# — 日立マイクロコンピュータ技術情報 —

| 題目   | SH7615 ハードウェアマニュアルの誤記訂正 |        | 発行番号 | TN-SH7-302A                              |  |      |
| 適用製品 | HD6417615ARF            | 対象ロット等 | 関連資料 | SH7615 ハードウェアマニュアル<br>第1版                |  | 有効期限 |

表 21. 7 PLL オンバスタイミング [モード 0, 4] (3)

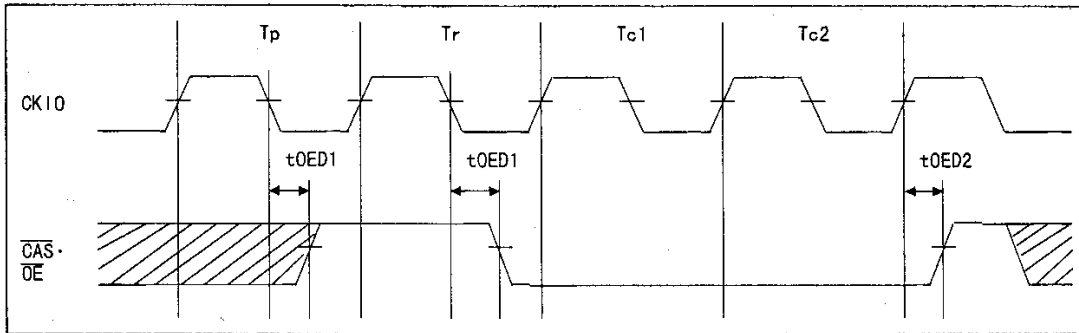
【変更前】

条件: V<sub>CC</sub>=PLL<sub>VCC</sub>=3.3V±0.3V、PV<sub>CC</sub>=5.0V±0.5V/3.3V±0.3V、PV<sub>CC</sub>≥V<sub>CC</sub>、  
V<sub>SS</sub>=PV<sub>SS</sub>=PLL<sub>VSS</sub>=0V、T<sub>a</sub>=-5~+70°C、SDRAM バスサイクル時

【変更後】

条件: V<sub>CC</sub>=PLL<sub>VCC</sub>=3.3V±5%、PV<sub>CC</sub>=5.0V±5%/3.3V±5%、PV<sub>CC</sub>≥V<sub>CC</sub>、  
V<sub>SS</sub>=PV<sub>SS</sub>=PLL<sub>VSS</sub>=0V、T<sub>a</sub>=-5~+70°C、SDRAM バスサイクル時

(3) 図 21. 39 EDO リードサイクル

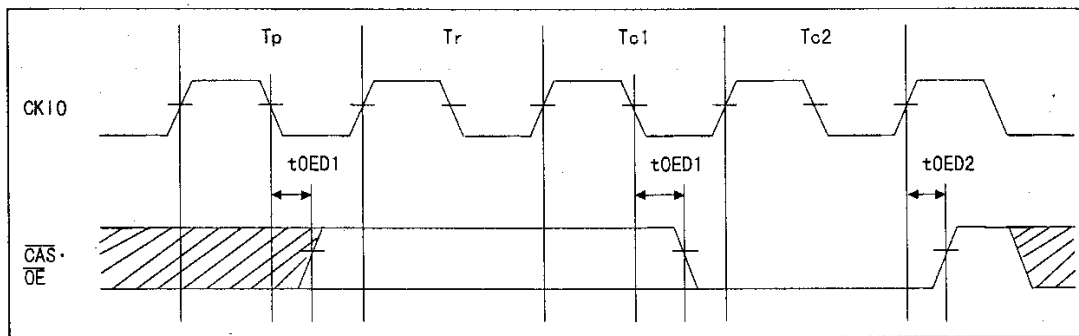
CAS・OE 出カタイミング

【変更前】

【変更後】
